Parecer Técnico nº 4/2017-DENEF/COHID/CGTEF/DILIC

Número do Processo: 02001.003272/2011-48

Interessado: ELETRONUCLEAR - ELETROBRAS TERMONUCLEAR S.A

Ementa: Análise de definição de Área de Empréstimo que demanda supressão vegetal e desmonte de talude rochoso dentro da planta da CNAAA, para alteração de projeto da UTN Angra 2.

Figura 3. Foto do talude na área de Empréstimo. Fonte:ETN.

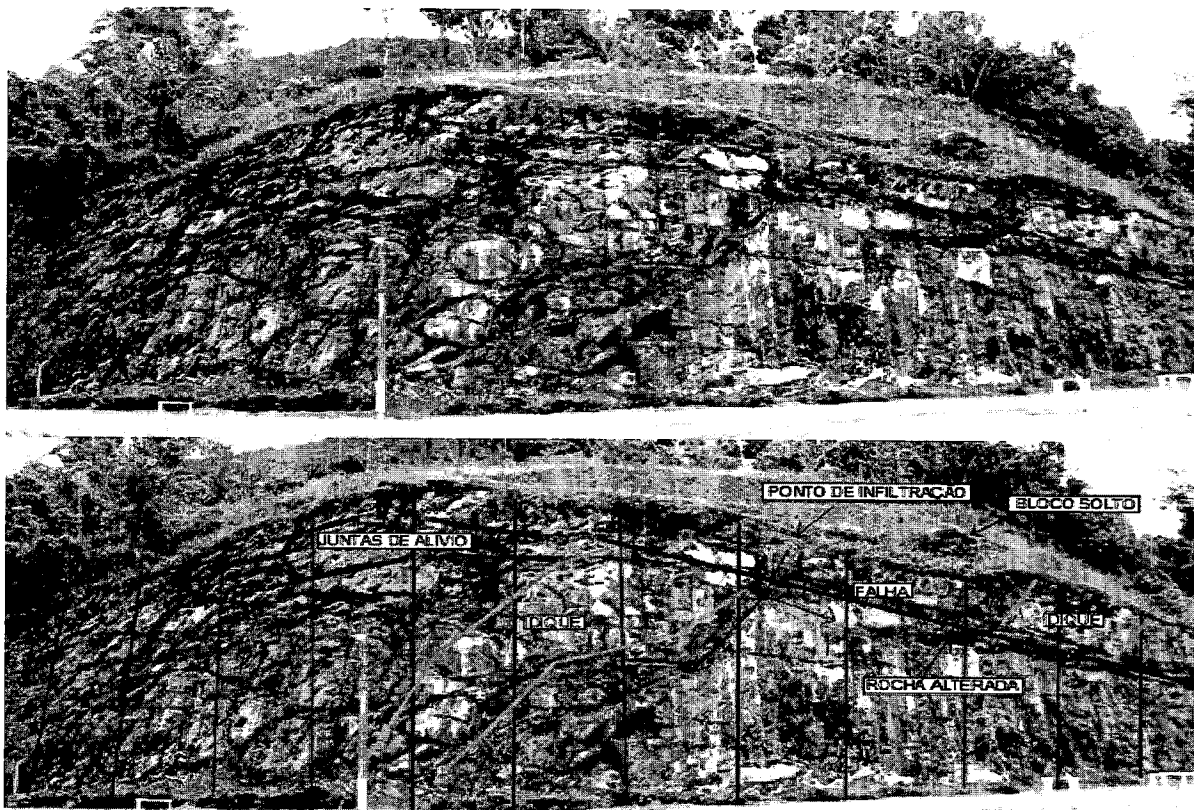
Constata-se por meio dos referidos estudos, resumidos na **Figura 3**, que a fração remanescente do maciço estudado, o talude rochoso, é predominantemente constituído por gnaisse facoidal com textura porfibroblástica e granulometria entre fina e grossa e, ainda, contendo um corpo de granito fino discordante em sua parte central e pode ser classificado pelo método de Bieniawski em quatro setores:

Considerando: a proximidade do talude em relação ao Centro de Informação, com previsão de cerca de 20m, após o desmonte, conforme **Figura 4**; as características da Área de Empréstimo, apresentando infiltração de água na massa de solo e em rocha alterada sobre rocha sã, classificadas como classe II, III e IV, representando cenário de risco associado à possibilidade de deslizamento de solo saturado de água, com deslocamento de bloco rochoso solto, considera-se pertinente:

Finalmente, com as evidências constatadas de risco, atribuível à identificação de bloco de rocha solto no topo do talude, sobre solo residual e rocha alterada com presença de grande quantidade de água e infiltração, conforme **Figura 3**, especula-se a título de alerta que futuramente deva ser necessária uma intervenção reparadora de dano ambiental por deslizamento de solo, vegetação e rochas soltas, propiciável por saturação do referido solo residual, advinda de regime intenso de chuvas, não incomum na região de Angra dos Reis, a exemplo de seu histórico de deslizamentos de encostas, caso haja uma possível tomada de decisão pela ETN no sentido de não intervenção na Área de Empréstimo. Portanto, salvo melhor juízo, alguma medida de intervenção no talude da Área de Empréstimo deverá ser tomada, invariavelmente: ainda que não preventiva, reparadora.

- Detalhamento do Plano de Desmonte do talude, por parte da ETN, apresentando alternativas de intervenção particionada na referida Área.

A título de exemplo a ser avaliado tecnicamente pela ETN, é sugerida uma intervenção em três etapas:

- Primeira etapa: Supressão vegetal e retirada de solo superficial da parte do maciço que se pretende suprimir, concomitante a medidas de contenção de deslizamento de solo situado entre o talude e o Centro de Informação;

- Segunda etapa: Retirada de rochas soltas e seção superior externa do talude, com implementação de medidas de contenção do mesmo, ainda que provisórias, seguidas da análise de estabilidade do maciço nas cotas altimétricas superiores à do talude, onde encontram-se instalados o Centro de Informação e trecho da BR-101; e análise de integridade física estrutural destes.

- Terceira etapa: Desmonte do talude remanescente, com possíveis alterações de projeto, considerando os resultados da análise de estabilidade do maciço e de integridade física estrutural das instalações presentes sobre o mesmo, em cotas altimétricas superiores à do talude, obtidos na segunda etapa.

Figura 5. Delimitação da Área de Empréstimo sobre imagem de satélite. Fonte: REACOL.

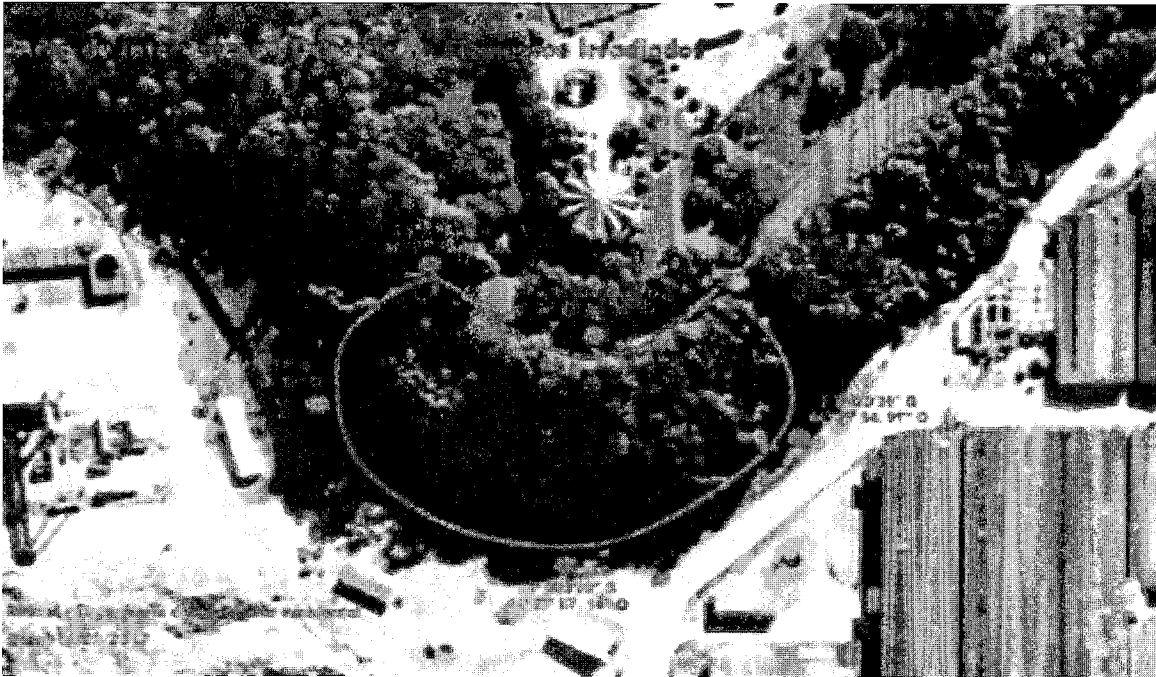
A área de Empréstimo, **Figuras 5**, está inserida no bioma Mata Atlântica e consiste de talude

rochoso provido de cobertura vegetal ocupando 0,25 hectares, em estágio sucessional inicial a médio, com vegetação primária e secundária, em solo de cerca de um metro de profundidade sobre rocha alterada e está constituída predominantemente de espécies pioneiras e de ciclo de vida curto.

Figura 6. Relação entre número de espécimes em função da altura total. Fonte: REACOL.

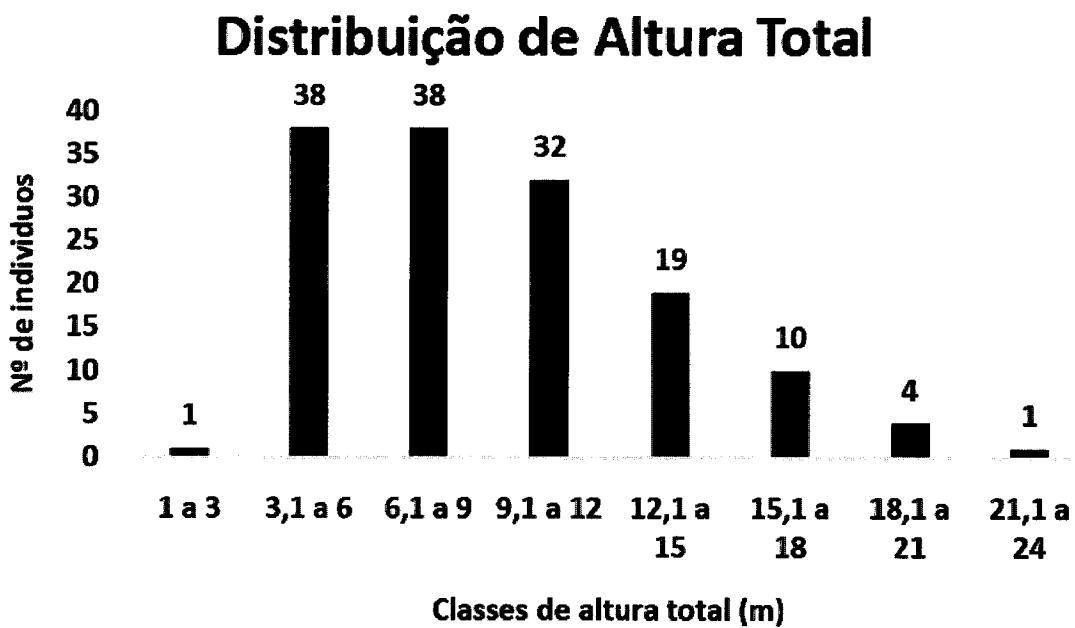
A vegetação não possui estratificação definida, apresentando um dossel dominante entre 3 e 10 metros de altura, com cinco indivíduos inventariados com HT acima de 18 metros, conforme **Figura 6**.
